标题: 冷却液液量指示的判读		
AG-SIL-2018-03-A-EN		类别: A - 强制 B - 推荐 C - 可选
适用范围		
旋翼机型号: MT0sport 系列机型	受影响飞机的序列号: 安装了带有内置液面观察口的 铝制冷却液箱的机型	
参考维护保养手册是针对这里所述的问题和后续问题。		见奥捷龙网站
<p>这种形式是 AutoGyro GmbH 针对产品服务中发现的需要解决或纠正的问题所做的回复, 或作为飞机改造公司的服务资料。</p> <p>要寻求帮助, 可通过电话 49(0)5121 88056-00 或电子邮件 airworthiness@auto-gyro.com 联系 AutoGyro。</p>

此服务信函的原因和概述（所知的问题的原因）

冷却液滴呈半圆形状挂在观察孔上

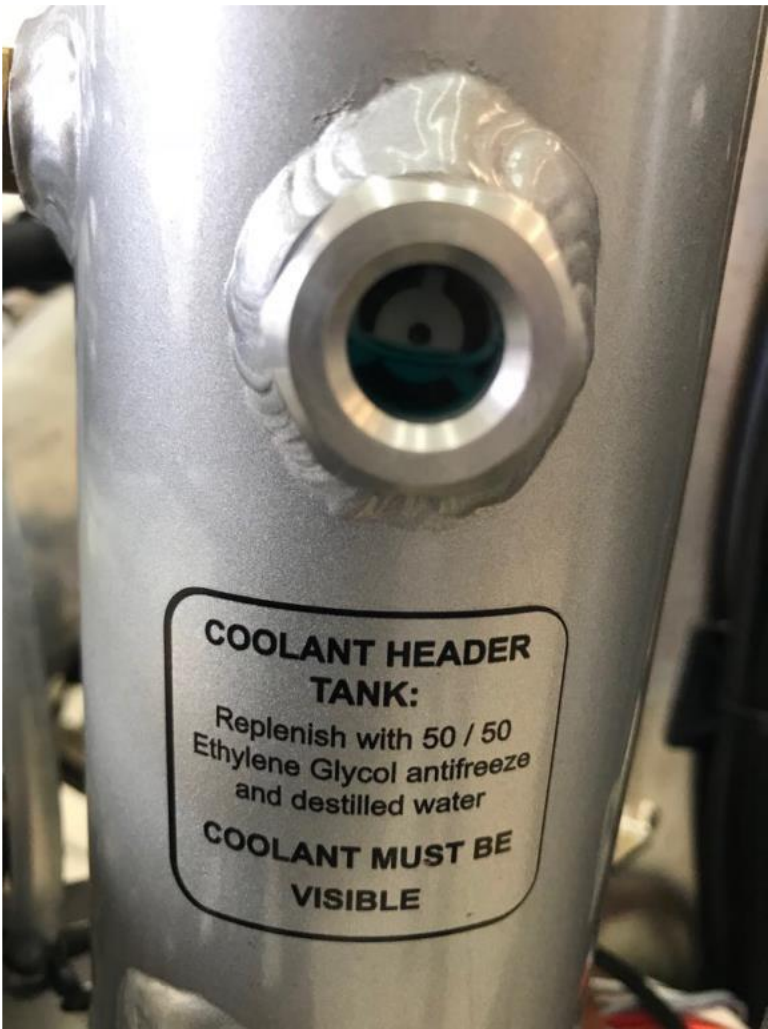
在检查员通过液面观察孔对冷却液量进行检查时，只有观察孔完全被冷却液没过呈现出蓝色才能说明冷却液液量充足。

如果检查员在检查时发现液面观察孔清澈无液量显示或者只有液滴呈半圆形状挂在观察孔上，这说明冷却液量过低，需添加冷却液。

如发现如上图所示的情况，则需要添加 Ethylene Glycol（乙二醇）与蒸馏水 1：1 兑开的冷却液，建议使用原厂提供的冷却液。在添加完毕后再次检查冷却液液量并请确保盖子已盖紧。
